# 栄小学校

## (令和6年度)通学路における点検箇所及び対応の方向性について

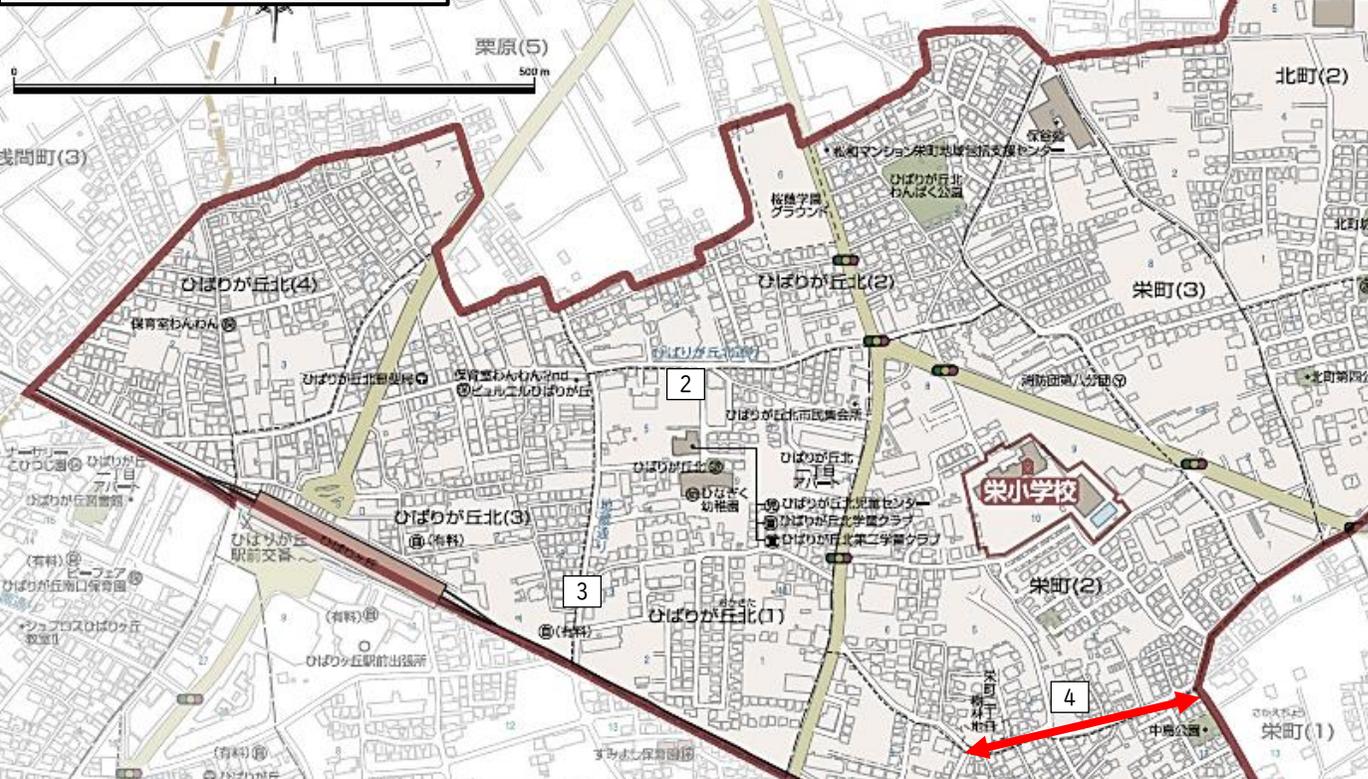
**地点1 北町2-14付近**  
 夕方以降暗く、防犯面で不安がある。  
 わき道から出てくる自転車があるが、歩行者からは見えにくく、児童と接触する危険性がある。  
 > 街路灯の照度を確認する。  
 > 白線の再溶着をする。  
 > 自転車に対する注意喚起の看板を設置する。

**地点2 ひばりが丘北2-8付近 (スポーツクラブ前交差点)**  
 交通量が多く、児童が車両と接触する危険性がある。  
 > 白線の再溶着をする。  
 > 児童への交通安全指導を徹底する。

**地点3 ひばりが丘北3-1付近 (地藏通り)**  
 道幅が狭く、スピードを出した車両の交通量も多い。児童と接触する危険性がある。  
 > Y字周りのカラー舗装をする。  
 > 白線の再溶着をする。  
 > スクールゾーンの路面標示の再溶着をする。

**地点4 栄町2-4~1-12付近**  
 道幅が狭く、スピードを出した車両の交通量も多い。児童と接触する危険性がある。  
 > 白線の再溶着をする。  
 > カラー舗装の再溶着をする。  
 > 「止まれ」及び停止線の再溶着を田無警察署に依頼する。
